**ID: Codice procedura (ID\_VIP/ID\_MATTM): 12691**

**“Progetto di un impianto eolico denominato "Pitigliano" ubicato nei comuni di Pitigliano (GR) e Sorano (GR) costituito da 20 (venti) aerogeneratori di potenza nominale 7,0 MW per un totale di 140,0 MW con relative opere connesse ed infrastrutture indispensabili”**

## OSSERVAZIONI

Immagine 1. Vincoli ex art. 136 del CBC dal PIT della Regione Toscana e zona approssimativa dove è progettato l'impianto industriale.

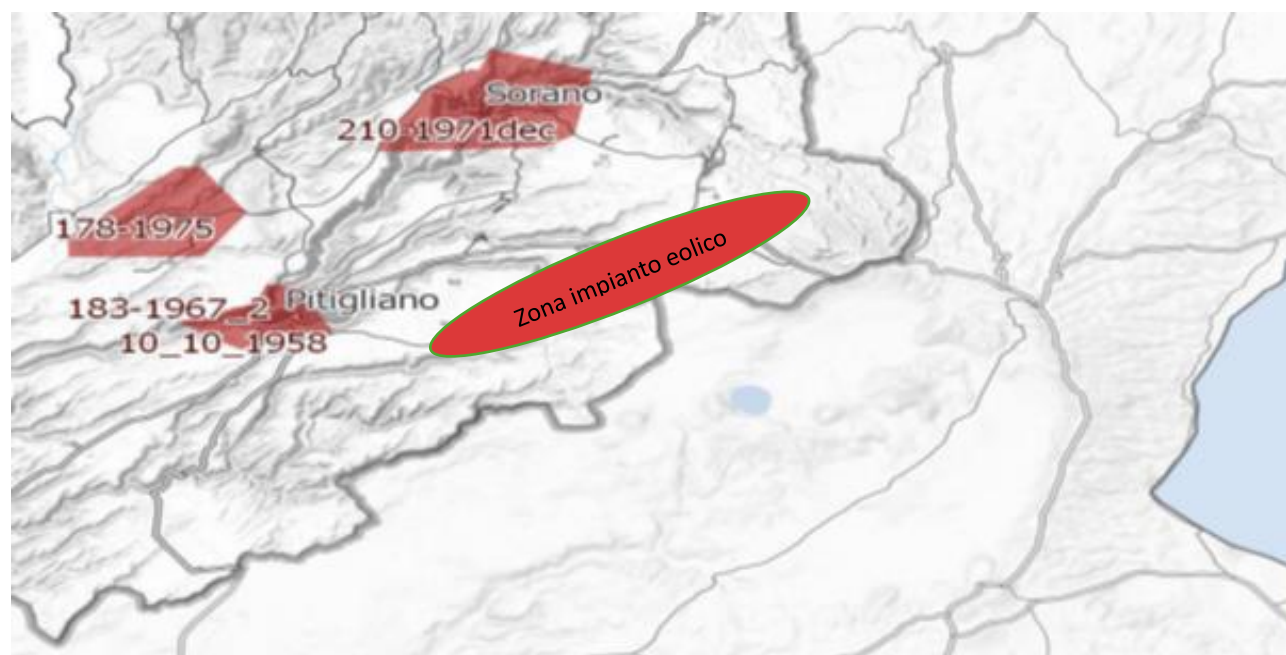
*Inoltre, come sostiene la Proponente parte dell'impianto si verrebbe a trovare a 3,5 km dal centro abitato di Sorano. Infatti, tre degli aerogeneratori WTG 08, 09, 10 sono addirittura all'interno delle fasce di rispetto dei 3 km del suo vincolo paesaggistico di notevole interesse pubblico ex art 136 del CBC. Si evidenzia che così si crea*

un'ulteriore incompatibilità con la tutela del Paesaggio.

Per quanto riguarda le numerose incompatibilità dell'impianto eolico "Pitigliano" con i copiosi e pregevoli beni culturali ed archeologici presenti e caratterizzanti questa parte di territorio tosco-laziale si rimanda alla documentazione prodotta dalla Proponente che ne individua una messe. Questo gran numero di beni culturali insieme ad altre peculiarità evidenzia in modo lapalissiano che l'impianto eolico "Pitigliano" con la sua essenza e carattere industriali nulla avrebbe a che vedere con il contesto paesaggistico, culturale, storico, economico e delle tradizioni agroalimentari. L'impianto industriale si caratterizzerebbe pertanto come elemento estraneo ed avulso oltre che dalla realtà storica ed economica di questo territorio tosco-laziale anche dalla sua stessa e radicata identità culturale.

Immagine 3. Cumulo di una parte di impianti eolici, fotovoltaici e geotermici industriali in progettazione ed esistenti intorno all’eolico industriale “Pitigliano”.

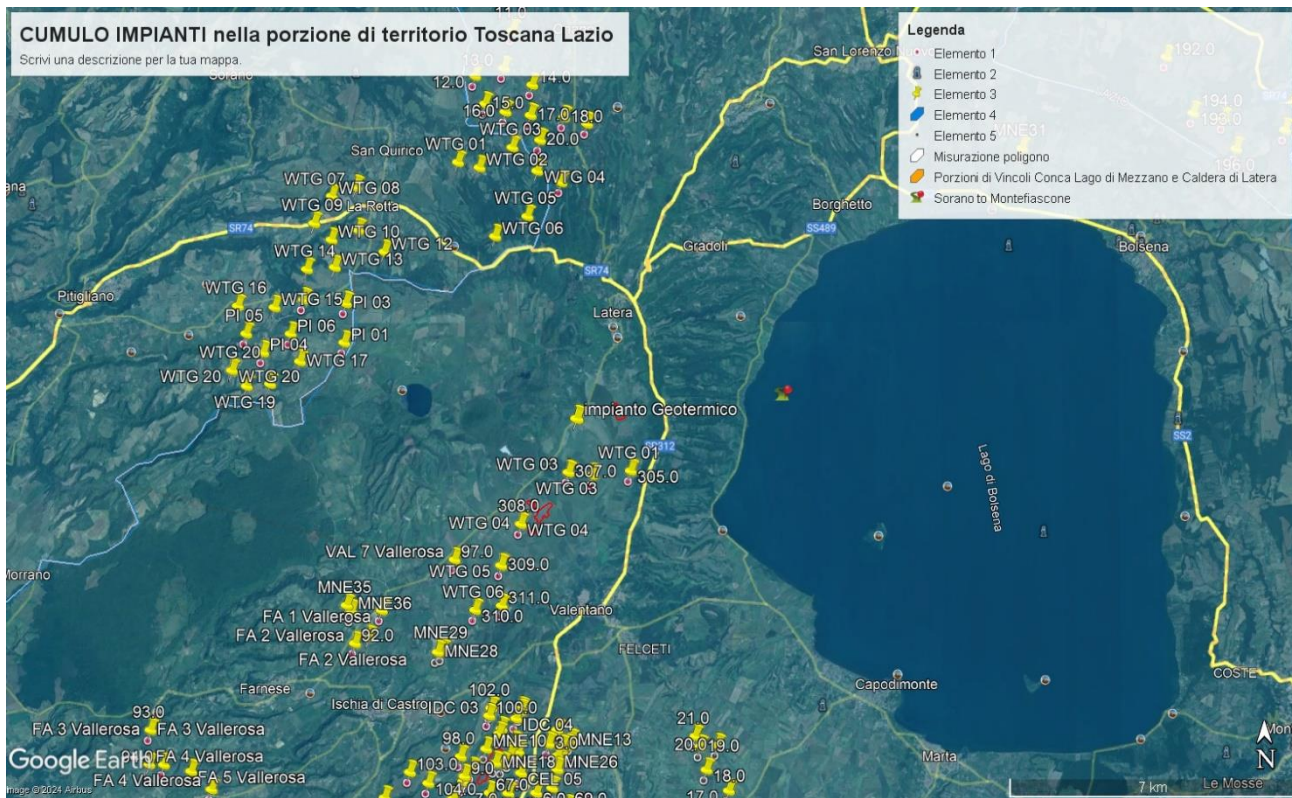
Tornando alle Linee guida nazionali, l’allegato IV dedica il paragrafo 3 agli impatti visivi e quelli sui Beni Culturali, Paesaggistici, Naturalistici e Culturali, ecc. Viene detto che la valutazione dell’impatto visivo dovrà essere effettuata tenendo conto “degli elementi caratterizzanti e qualificanti il paesaggio, effettuata alle diverse scale di studio (vasta, intermedia e di dettaglio...”. Le analisi debbono non solo definire l’area di visibilità dell’impianto eolico industriale, ma anche il modo in cui l’impianto viene percepito all’interno del bacino visivo. Le analisi visive debbono inoltre tener in opportuna considerazione gli effetti cumulativi derivanti dalla compresenza di più impianti”. Nella Relazione Paesaggistica e nello Studio di Impatto Ambientale prodotte dalla proponente come già evidenziato è stato ignorato il vincolo paesaggistico di notevole interesse pubblico ex articolo 136 del Codice dei Beni

Culturali “*Ambito paesaggistico, geologico e geomorfologico dell’orlo della caldera di Latera ...*” Non vengono nemmeno citati gli impianti eolici in progetto al MASE, il “Rempillo” (6 aerogeneratori) e un altro in verifica amministrativa di 14 aerogeneratori e 72, 6 MW. Ad oggi nei territori di Pitigliano, Sorano e in quello limitrofo potenzialmente potrebbero essere insediati 40 aerogeneratori alti 200 metri e larghi 170. Ma la proponente non cita neanche altri impianti che creerebbero il cumulo e quindi maggiore impatto. Infatti, sul territorio della “Città del Tufo” (Sorano e Pitigliano) impatterebbero anche l’impianto eolico “Montarzo” di Onano con 13 aerogeneratori con le dimensioni ricordate, l’altro eolico industriale nel territorio di Valentano con sette aerogeneratori (stesse dimensioni), gli impianti di Farnese con un minieolico di 3 Torri alte 60 metri già installate in località Poggio del Crognolo e l’impianto eolico industriale “Vallerosa” (7 aerogeneratori alti 200 metri e larghi 158 metri) in procedura VIA presso la Regione Lazio. Inoltre, altri impianti del minieolico già presenti a Valentano, Cellere e Piansano e due progetti eolici industriali con le stesse dimensioni (200 m x 170 m) nel Comune di Ischia di Castro. La valutazione del cumulo non prende neanche in considerazione gli impianti industriali di fotovoltaico e agrivoltaico in progetto a Farnese, Valentano, Ischia di Castro, Cellere. L’impianto geotermico in procedura Via al MASE, progettato nella Caldera di Latera. Quindi è stata effettuata una valutazione del potenziale impatto cumulativo non veritiera a dispetto di quanto affermato dalla proponente che sostiene di aver preso in considerazione uno spazio di 10 km intorno al suo impianto per gli impatti che si creerebbero.

Nella Parte IV delle Linee guida citate al punto 16.1, nello stabilire i requisiti per la valutazione positiva dei progetti nel procedimento di VIA si parla di individuazione delle aree idonee per l’insediamento degli impianti tenendo conto di aree degradate da attività antropiche pregresse o in atto (brownfield) tra cui siti industriali, cave, discariche, siti contaminati. Stessa raccomandazione viene ribadita anche nell’art.20 del D.Lgs n. 199/2021. Ma appare inascoltata dalla proponente. Infatti, insiste molto nel dire che il suo impianto industriale è compatibile con il territorio nonostante le numerose incompatibilità paesaggistiche, culturali, economiche e naturalistiche che esso incontra.

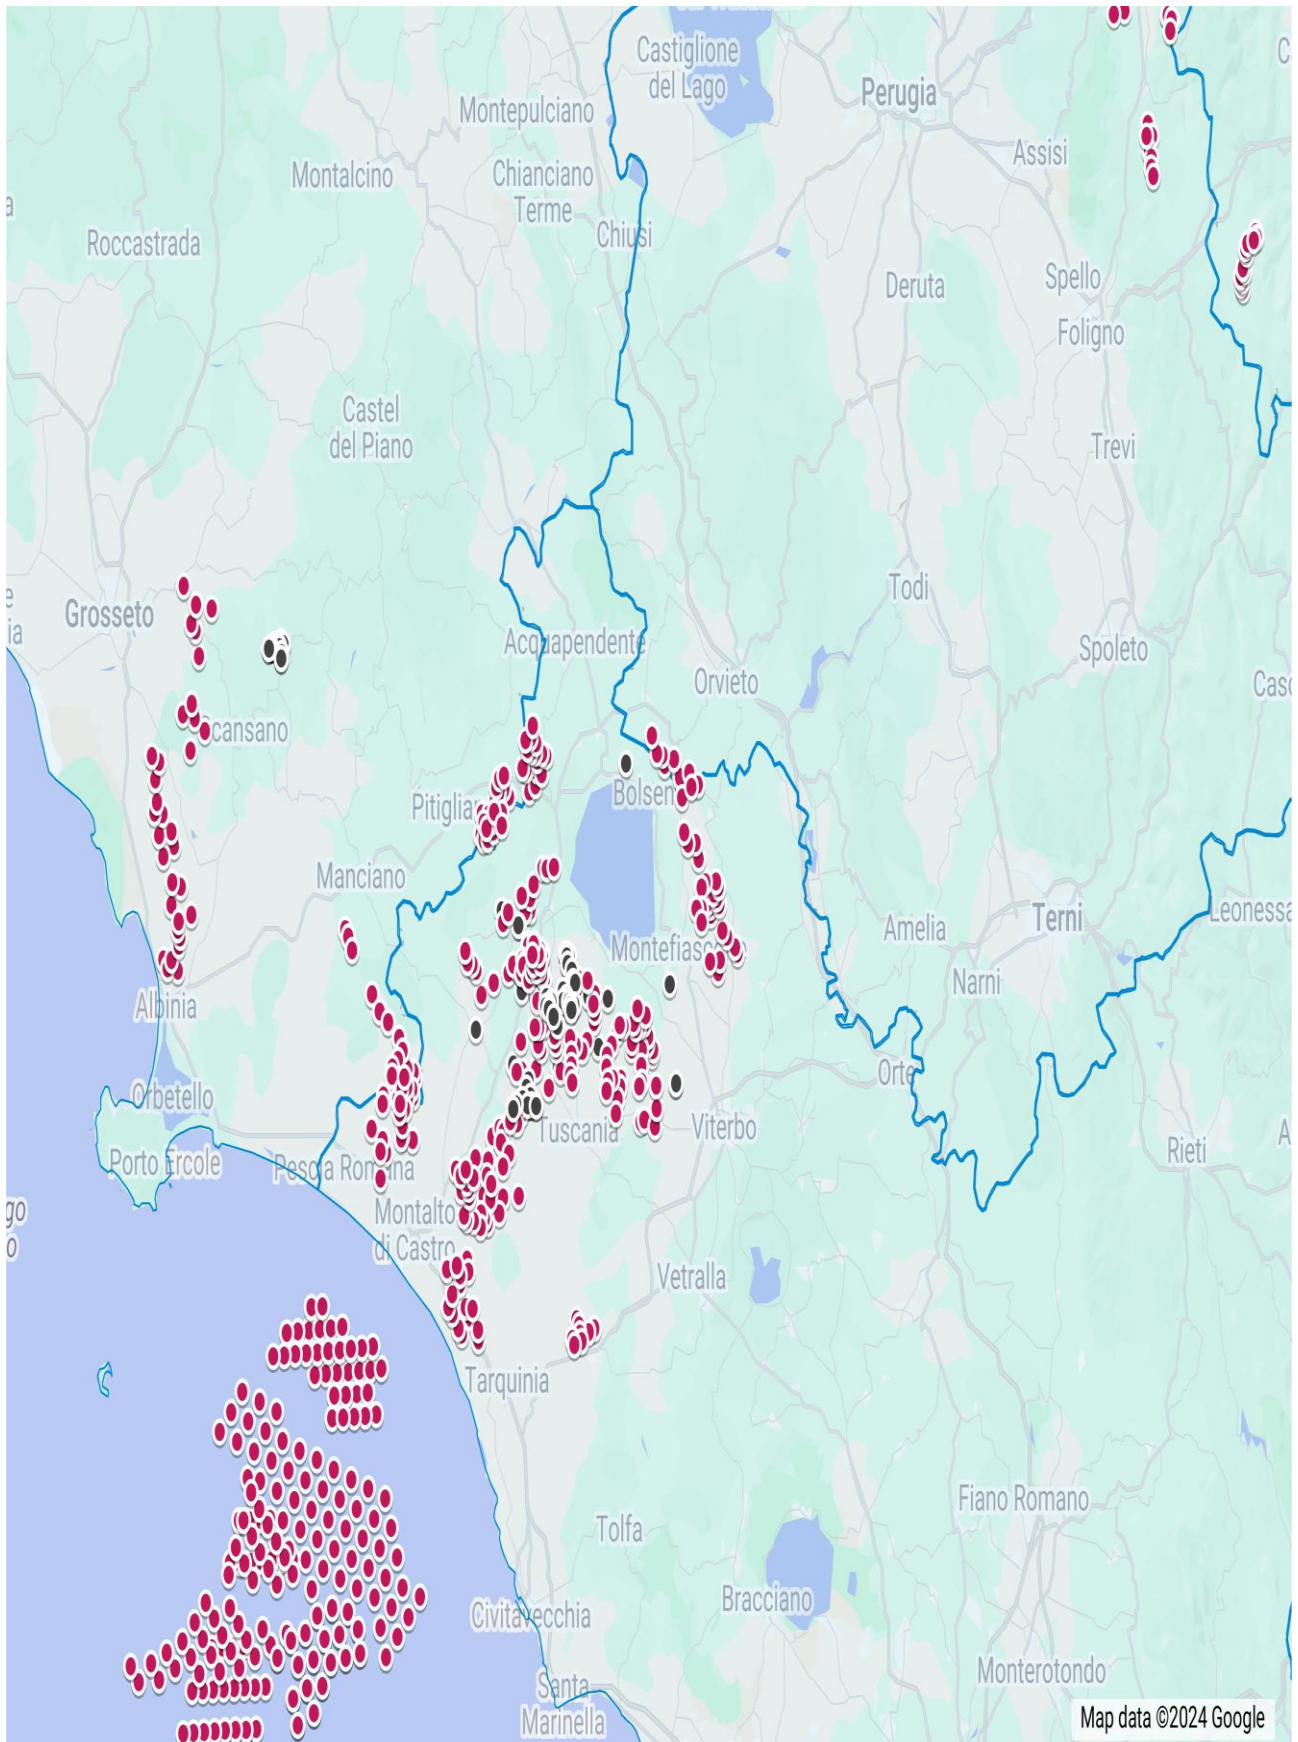
**IMMAGINE n. 4** Si evidenzia che i tre aerogeneratori WTG 07, WTG 08 e WTG 09 impattano con il vincolo paesaggistico di notevole interesse pubblico del Centro Storico di Sorano. Il WTG 07 si troverebbe a 2828 m, WTG 08 2504 e WTG 09 2990. Il cavidotto dell'impianto invece impatta in buona parte del Vincolo paesaggistico ex art. 136 del CBC del Centro Storico di Pitigliano.
